**Al Presidente della Regione Marche  
Ai Componenti della Giunta della Regione Marche  
Ai Capigruppo Consiliari della Regione Marche  
Al Presidente del Consiglio della Regione Marche**

**Le annotazioni che seguono - firmate dai rappresentanti delle associazioni dei cittadini e dei partiti politici che hanno partecipato all'incontro con i Sig.ri Capigruppo Consiliari alla Regione Marche in data 12 Aprile 2011 – comparano le Valutazioni di Impatto Ambientale svolte dalla Regione Marche per i progetti di rigassificazione delle Società Gaz de France e API Nòva Energia e ne evidenziano l'INSPIEGABILE DIFFERENTE APPROFONDIMENTO DI ALCUNE RILEVANTI PROBLEMATICHE AMBIENTALI da parte del Responsabile del procedimento - Arch. Velia Cremonesi - e del Dirigente della Posizione di Funzione - Geol. David Piccinini – per conto del SERVIZIO AMBIENTE E PAESAGGIO P.F. VALUTAZIONI ED AUTORIZZAZIONI AMBIENTALI.**

**Decreto N° 35/VAA\_09 del 22/04/2009 per rigassificatore API Nòva Energia  
Decreto N° 10/VAA\_08 del 08/02/2010 per rigassificatore Gaz de France**

**Richiesta di integrazioni n° 7 per il progetto di API Nòva Energia e risposta della Società:**

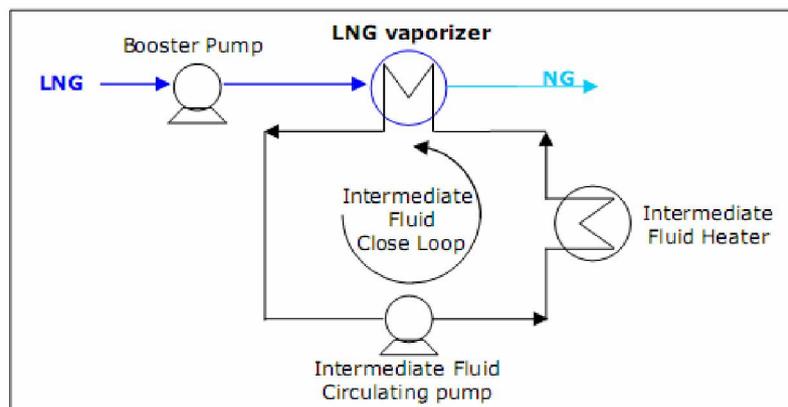
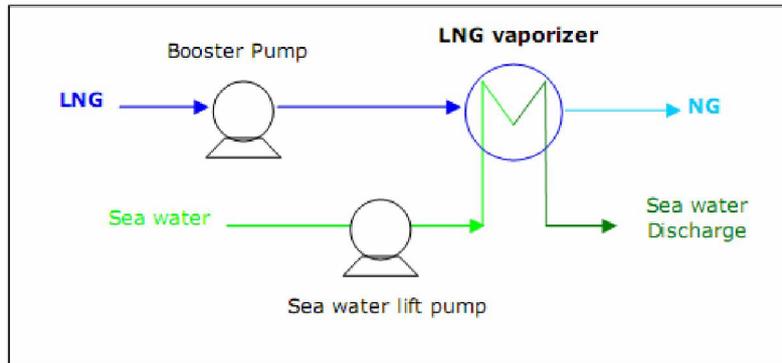
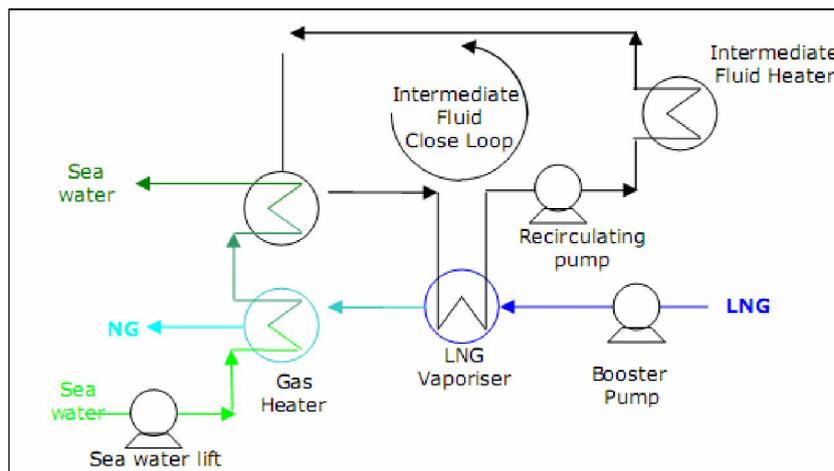
### **SUL PRESUNTO UTILIZZO DEL "CICLO CHIUSO" PER LA RIGASSIFICAZIONE**

Nel progetto si dichiara l'utilizzo del "Ciclo Chiuso" per la rigassificazione: questo significa non utilizzare acqua di mare per riscaldare il GNL, bensì una sorgente combustibile posta all'interno della nave. Con il Ciclo Chiuso non si ha più il raffreddamento dell'acqua di mare e la contaminazione con l'ipoclorito di sodio, però si aumentano le emissioni di inquinanti in aria, dovuti alla combustione aggiuntiva introdotta.

Attenzione però, perché poi sempre nello stesso progetto si dichiara che il Ciclo di rigassificazione sarà anche "Aperto", o "Misto", quindi con raffreddamento di acqua di mare e relativa contaminazione con ipoclorito di sodio.

Il passaggio tra la terminologia "Ciclo Chiuso-Aperto-Misto" può portare a concludere in modo equivoco e confuso rispetto all'impatto ambientale effettivo della tecnologia complessivamente adottata. **Quindi è importante considerare quanto pesano realmente (quantitativamente) i diversi cicli di rigassificazione durante l'esercizio dell'impianto.**
